Antwort der Landesregierung auf eine Kleine Anfrage zur schriftlichen Beantwortung

Kavernenspülung bei Peckensen und Soleverpressung

Kleine Anfrage - KA 6/8369

Stellungnahme des Altmarkkreises Salzwedel, gemäß § 4 BauGB - Beteiligung Träger öffentlicher Belange -

Anlage 1

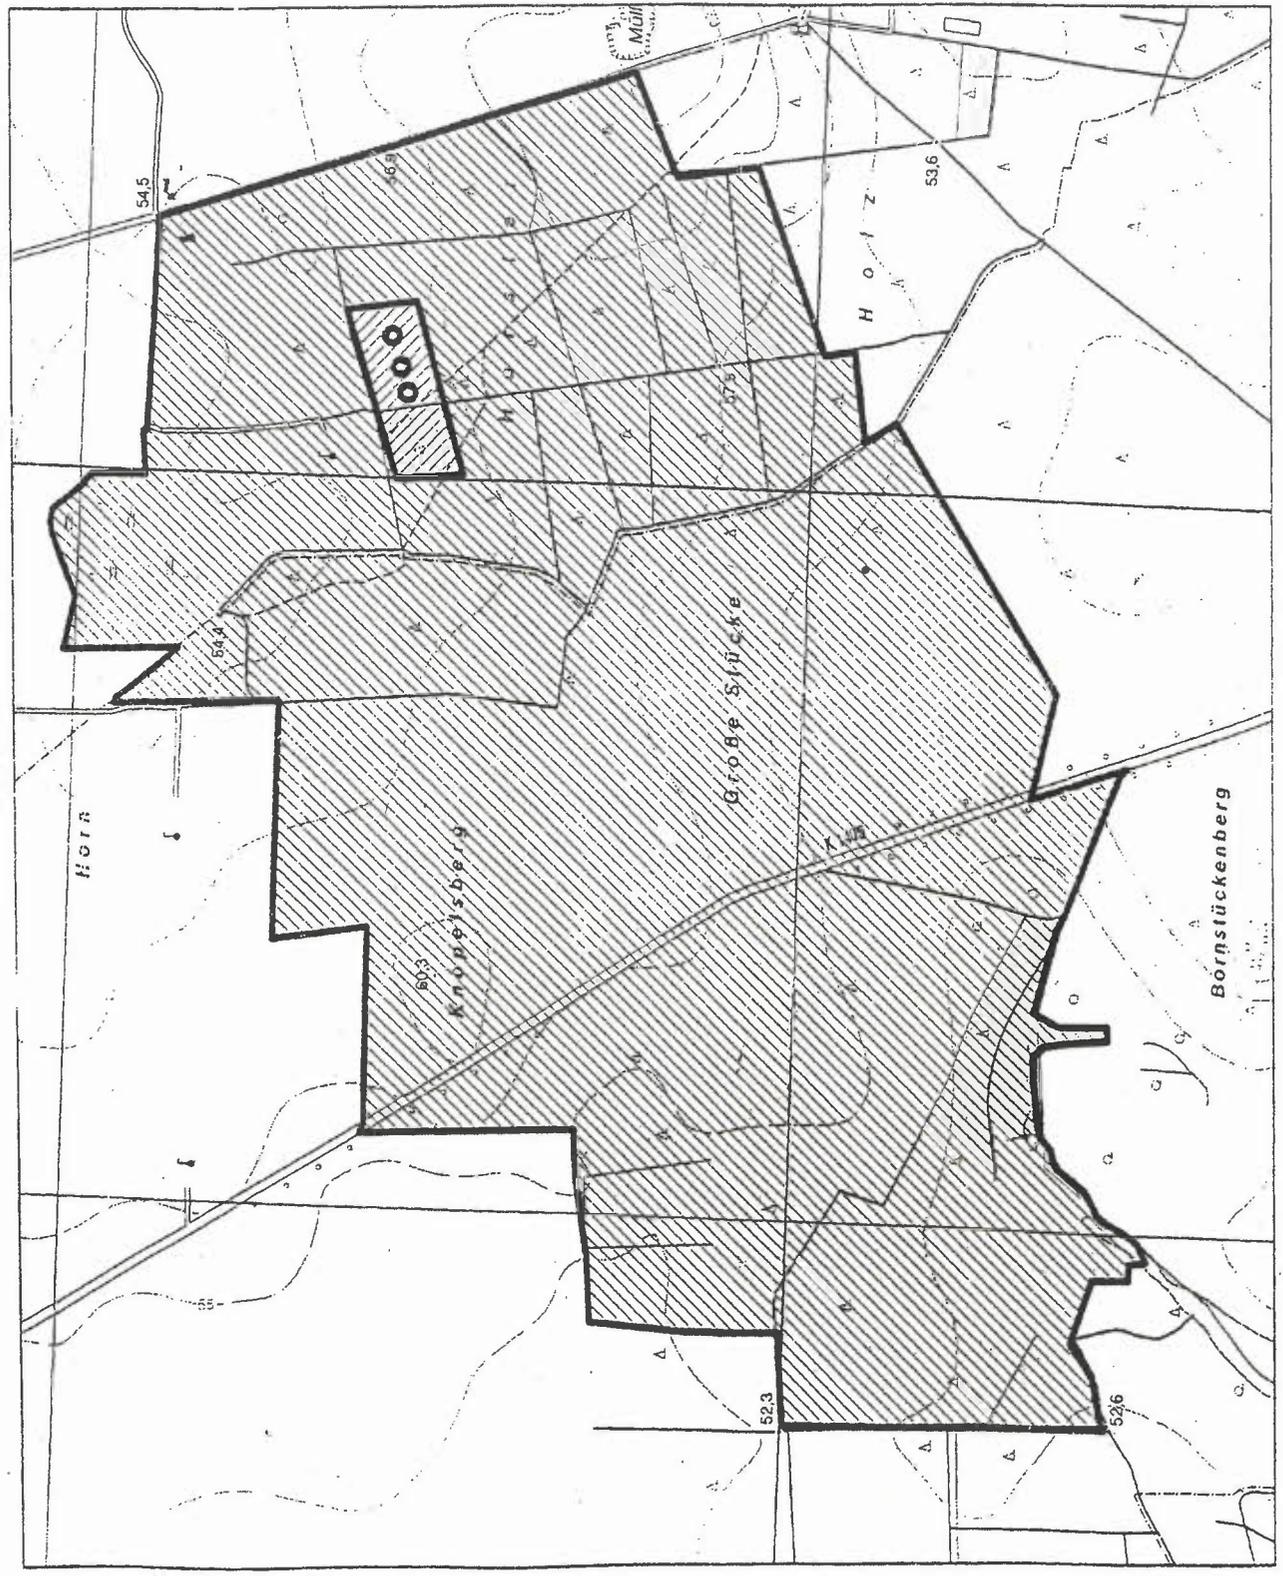
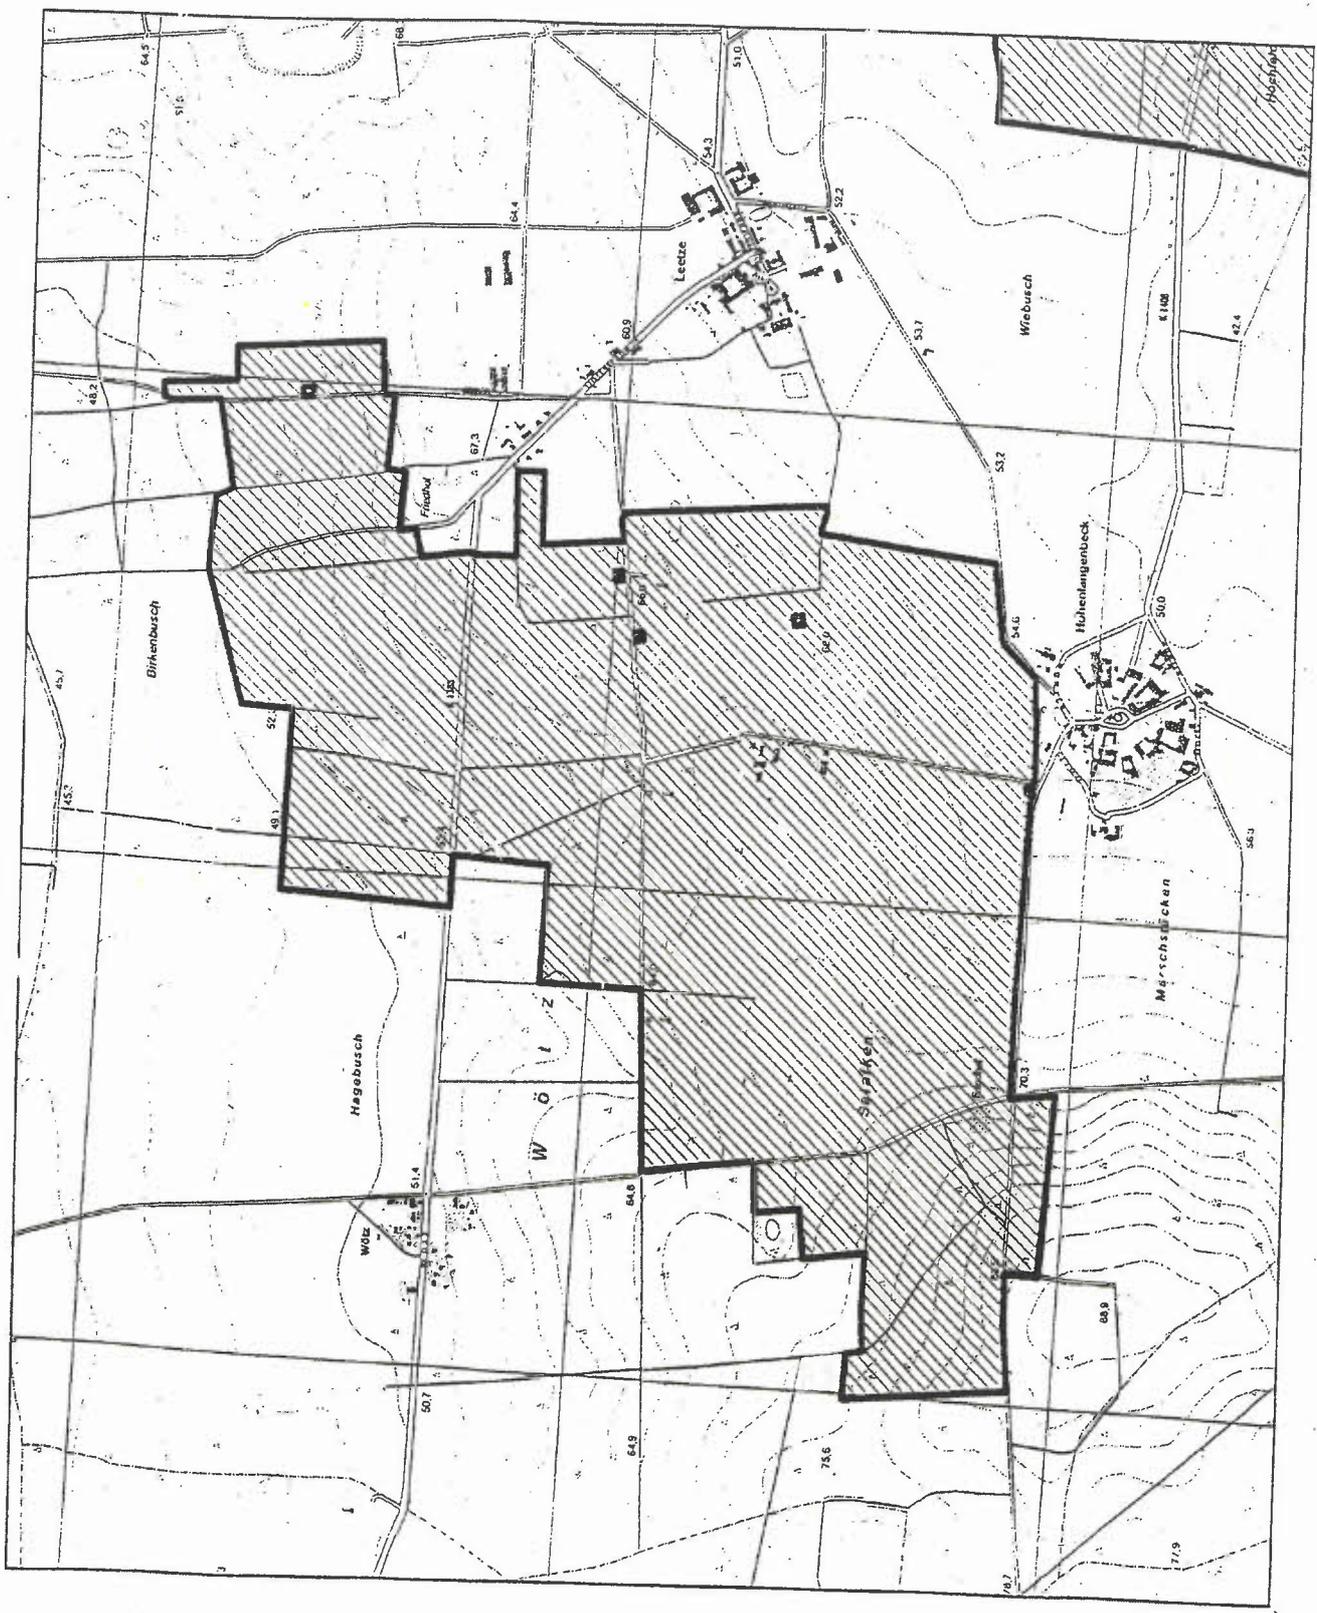
Das Vorhaben berührt Gebiete, die für die Trinkwassergewinnung genutzt werden, wie die Wasserfassung Nipkendey (Anlage 1) und die Wasserfassung Siedenlangenbeck/Leetze (Anlage 2). Es berührt aber auch zukünftige Gewinnungsgebiete für die öffentliche Wasserversorgung, die im Rahmen der hydrogeologischen Erkundung für die Erweiterung der Wasserfassung Siedenlangenbeck ausgewiesen wurden, wie die Wasserfassungen Siedenlangenbeck-Hohenlangenbeck, Wötz, Gieseritz und Bierstedt (Anlage 3). Der Ausbau der Wassergewinnungsanlagen soll bei Bedarf stufenförmig erfolgen.

1. Durch ein Gutachten ist zu belegen, dass die zur Grundwassergewinnung nutzbaren Grundwasserleiter durch diese Maßnahme, insbesondere die Soleverpressung nicht beeinträchtigt werden. Die bisherigen Verpressungen sind in die Bewertung einzubeziehen. Ein Monitoringkonzept für das Grundwasser ist vorzuschlagen. Dazu sind auch die anfallenden Verpressmengen an Sole, die verpressten Mengen pro Standort und der Einwirkungsbereich der Verpressung darzustellen.
